秋田焼山火山噴火

緊急減災対策砂防計画検討委員会

本日の討議事項

2-①雨量計・積雪計の分布

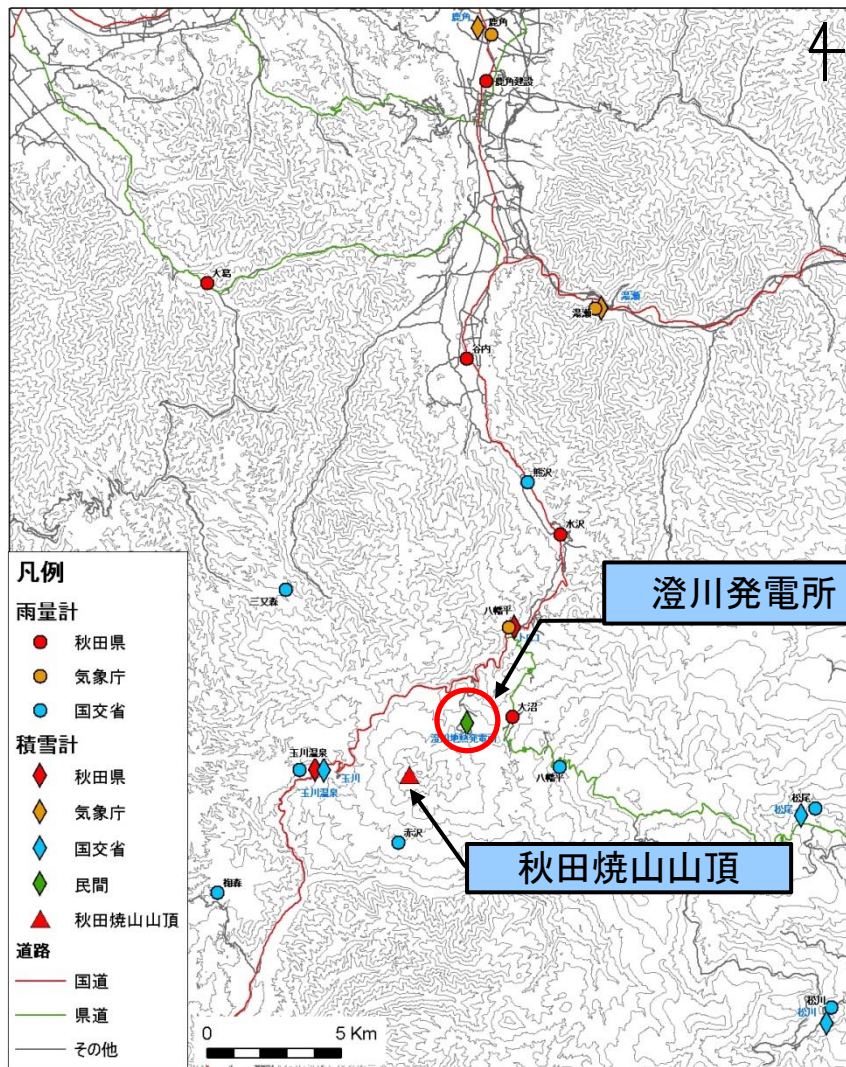
番号	コメント
1	降灰後の土石流による影響を把握するにあたって、流域の雨量や積雪量の的確な把握が重要となることから、現在の観測所の配置図を明確にする必要がある。 2-①雨量計・積雪計の分布 P7
2	積雪深は標高と密接な関係があるため、標高から推測する手法も検討すること。また、可能なかぎり、隣接する観測所のデータを活用すること。 「3.影響範囲と被害の把握 (5)融雪型火山泥流」で本日説明 P43
3	玉川の河床変動の経緯に関連して、平成5年以降の大規模な出水を次回委員会までに整理をすること。また、下流の貯水池等の土砂堆積データがあれば、土砂の流出傾向の把握が可能になるので、検討してほしい。 2-②出水状況 P8~9
4	土砂災害防止の観点から、河川勾配10度以上の区域に1センチ以上の降灰があると危険な状態になるため、あらかじめ10度以上の区域の分布を把握する必要がある。 2-③秋田焼山周辺の傾斜角の分布 P10

- 秋田焼山周辺では雨量計、積雪計が複数設置されている。
- 主な管理機関は、秋田県、気象庁、国土交通省である。
- 積雪計に関しては、民間企業が澄川発電所において観測しており、火口の標高に最も近い。

⇒積雪深推定の根拠が明確になった。

3-① 泥流堆積物の分布

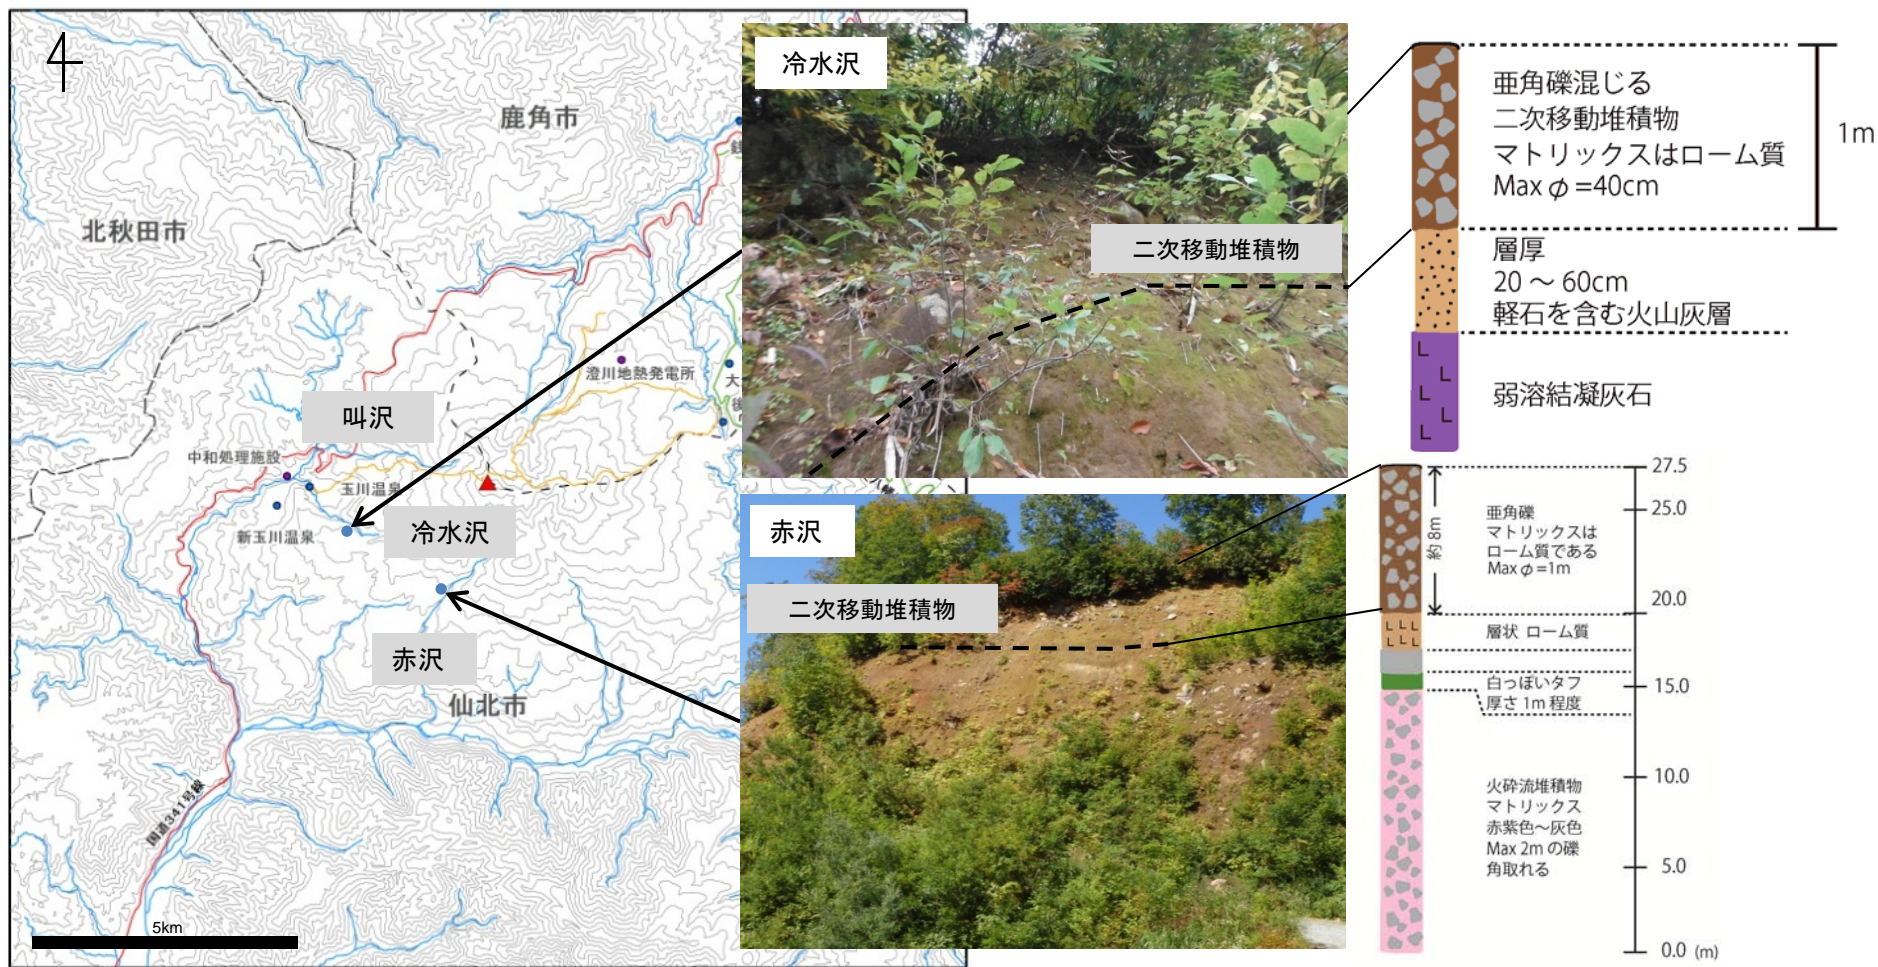
番号	コメント
1	1997年の噴火では、小規模であるが、火口から泥流が噴出してきたのは確かであり、今回の計画で火口噴出型泥流を検討するのは賛成である。
2	火口噴出型泥流の影響については、国道を含めた下流まで十分に考慮すべきである。 <u>小規模噴火が最近起きている所から直接火口噴出型の泥流が湯ノ沢に下ることを可能性として考えるべきである。</u>
3	泥流堆積物のマトリックスとか、そういう証拠が見いだせるようだとかなり説得力がある。できる範囲で次回以降の検討会で示していただけたらと思う。 3-①泥流堆積物の分布 P14
4

赤沢、冷水沢、叫沢において泥流堆積物(二次移動堆積物)を確認した。これらの堆積物は3.3万年前の地形上に位置する。

(4) イベントツリー

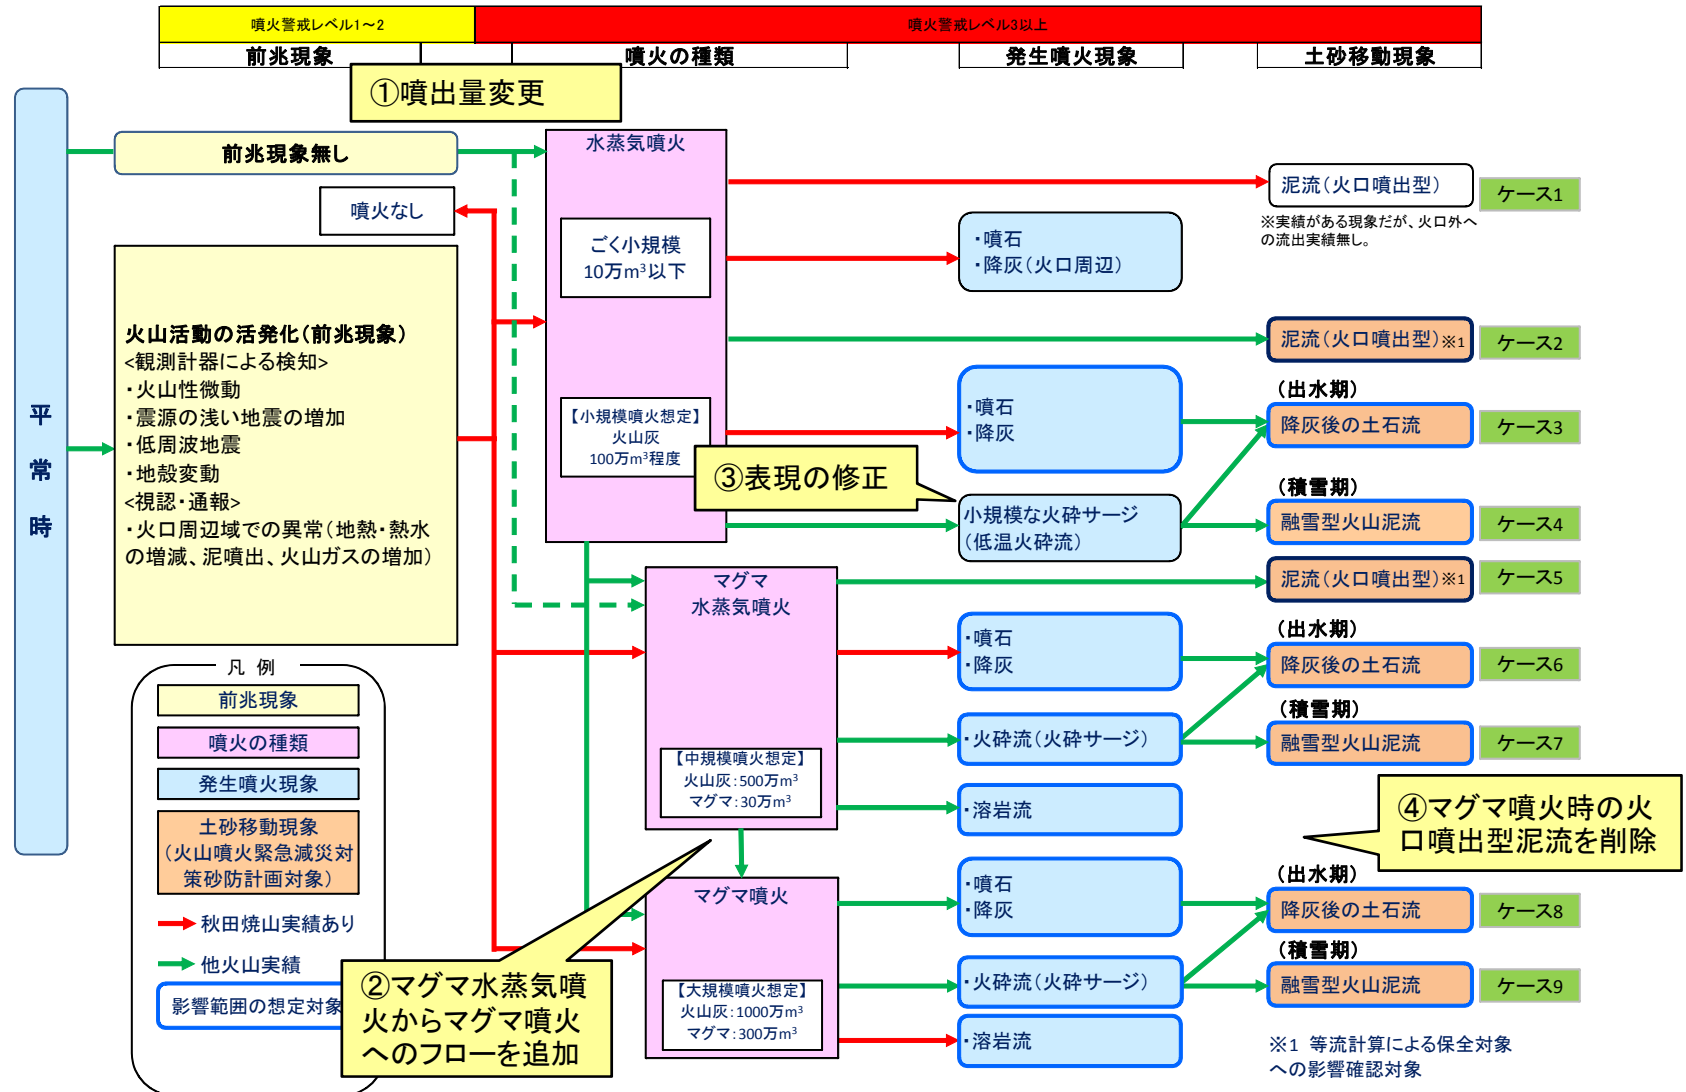
前回の指摘を踏まえ、イベントツリーを変更した。

火砕流・溶岩流の対象溪流 <H14火山防災マップからの変更点>

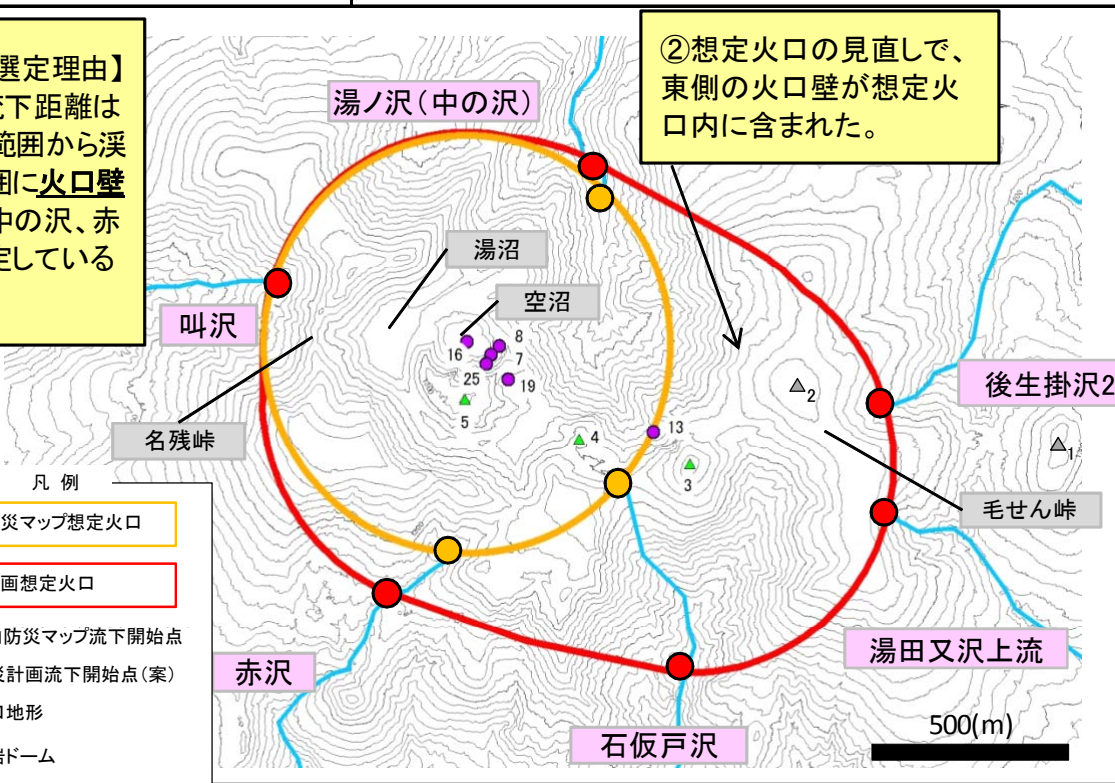
番号	コメント
1	計画対象とする想定火口を、1万年以内に形成された火口とすることは妥当だと思いが、想定火口の形状が少し広めになっており、 <u>山頂周辺の溪流まで範囲に含まれるため、土砂災害の観点から言うと西側等の河川についても十分に考慮する必要がある。</u>
2	秋田焼山の場合、ほとんど山頂周辺で噴火活動し、側噴火が幾つかあったが、側噴火は1万年以内に発生していない。 <u>1万年以内のマグマの範囲はほぼ山頂火口面である。</u>
3	玉川噴気・地熱地帯は、温泉活動による何らかの水蒸気爆発等によって形成された地形であるため、想定火口に含めない提案に賛成である。ただし、非常に熱水活動が激しく、地すべりや水蒸気爆発の可能性があり、必ずしも安全というわけではないことを認識する必要がある。 <u>今回の計画の想定火口は山頂付近にとどめるということで賛成である。</u>
4	想定火口の形状として緩衝帯型を選定しているが、時間的に1万年以内の火口、距離にして500mという、この数値に関しては他の火山の場合と共通しているものなのか確認すること。 「2.噴火シナリオの作成 (1)想定火口」にて本日説明 P19

②想定火口の見直しで、東側の火口壁が想定火口内に含まれた。

想定火口の見直しに伴い火砕流と溶岩流の計算対象溪流を追加した。
